Analyse SUUNTA Variant 2

Reactie op het rapport 'Verkeerskundig ontwerpend onderzoek A27 – variant 2, Knooppunt Lunetten – Knooppunt Rijnsweerd' d.d. 22 juni 2021

Datum Januari 2022
Status Definitief

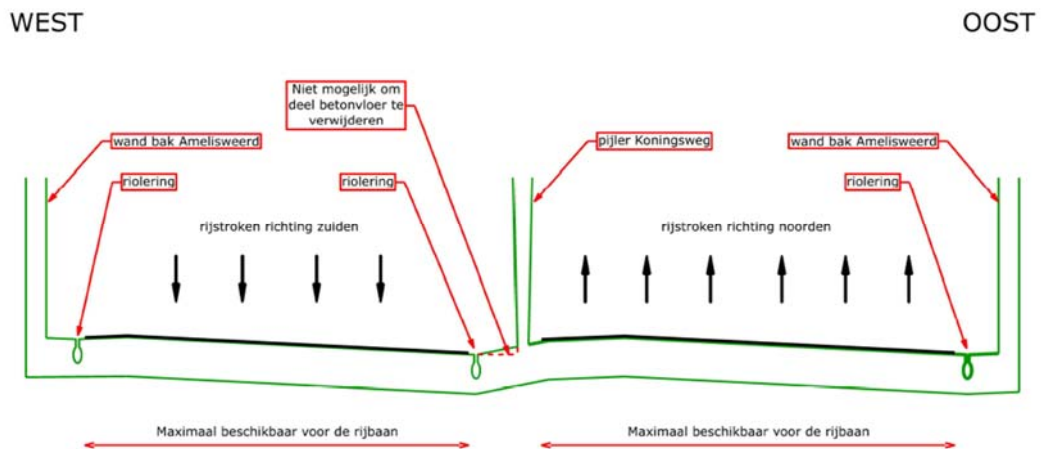
1.7 Volgens SUUNTA voorziet variant 2 slechts in minimale aanpassingen aan het knooppunt Lunetten. (p. 55)

RWS deelt deze stelling niet. Om twee voorbeelden te geven:

- SUUNTA variant 2 voorziet in een bijkomende verbindingsslus tussen de A12 en de A27. Het toevoegen van deze extra verbindingsweg naar het noorden heeft extra ruimtebeslag langs de A12 tot gevolg, omdat het splitsingspunt van de hoofd- en parallelrijbaan circa 700 meter in oostelijke richting verplaatst moet worden. Dit betekent ook dat uitbreiding of nieuwbouw van het viaduct over de spoorbaan noodzakelijk wordt, evenals het amoveren van opstallen in de noordoosthoek van Knooppunt Lunetten.
- Het opschuiven van het splitsingspunt op de A12 veroorzaakt een conflictpunt met de toerit Houten. Dit conflictpunt is mogelijk oplosbaar, maar veroorzaakt elders op het tracé nieuwe conflictpunten met extra ruimtebeslag en extra maatregelen tot gevolg.
